JRR-3 制御棒の地震計スクラム検知から挿入までの時間について

令和2年7月9日
日本原子力研究開発機構
原子力科学研究所

【R2.7.8 コメント】

【参考】 制御棒加振試験写真

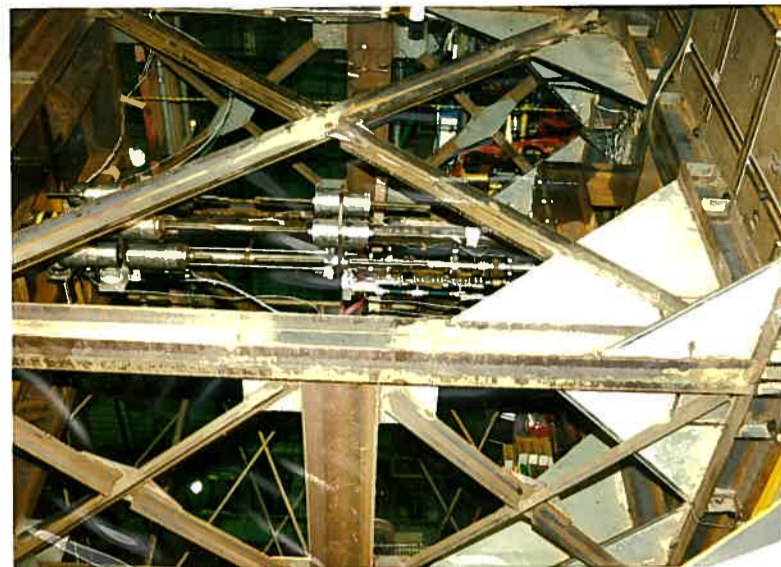
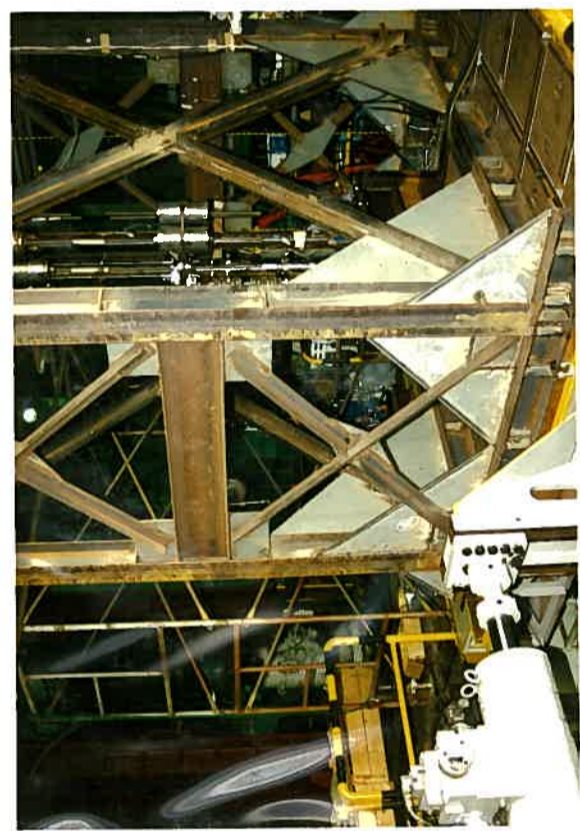
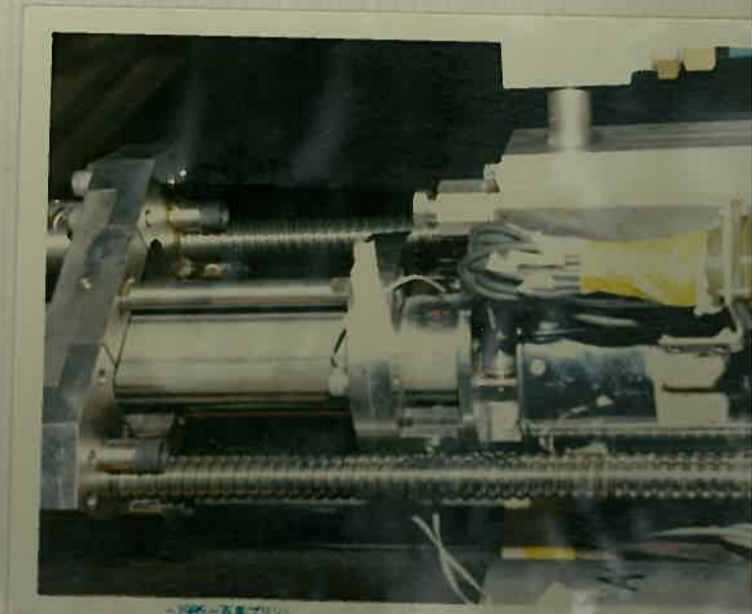
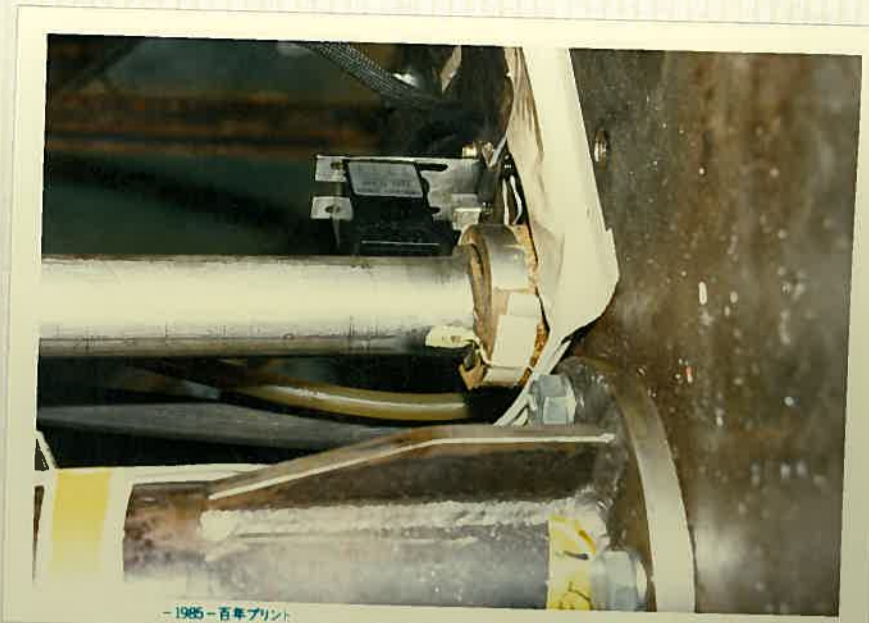
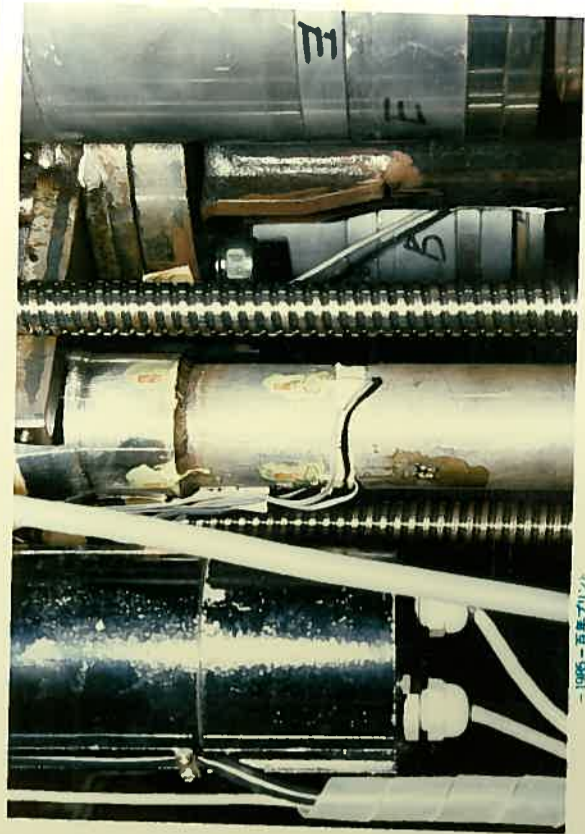
制御棒の挿入性について、その13申請書に「スクラム信号検知から制御棒が炉心に挿入されるまでの時間は最大1秒である。」とあるが、スクラム信号検知から制御棒の挿入が開始されるまでの時間を示すこと。

JRR-3における地震時の制御棒の挿入時間については、平成2年の原子炉改造時に実機を用いたスクラム試験を実施しており、加振台の上に制御棒、制御棒駆動装置及び地震計を設け試験を行っている（【参考】制御棒加振試験写真参照）。よって、実機を用いて地震計の信号検知から制御棒挿入（全ストロークの80%）までの時刻が1秒以内であることを試験により確認している（JRR-3の改造その5添付計算書Ⅱ-2-1「地震時における制御棒の挿入性についての検討」（昭和62年4月6日61安（原規）第218号をもって認可）参照）。
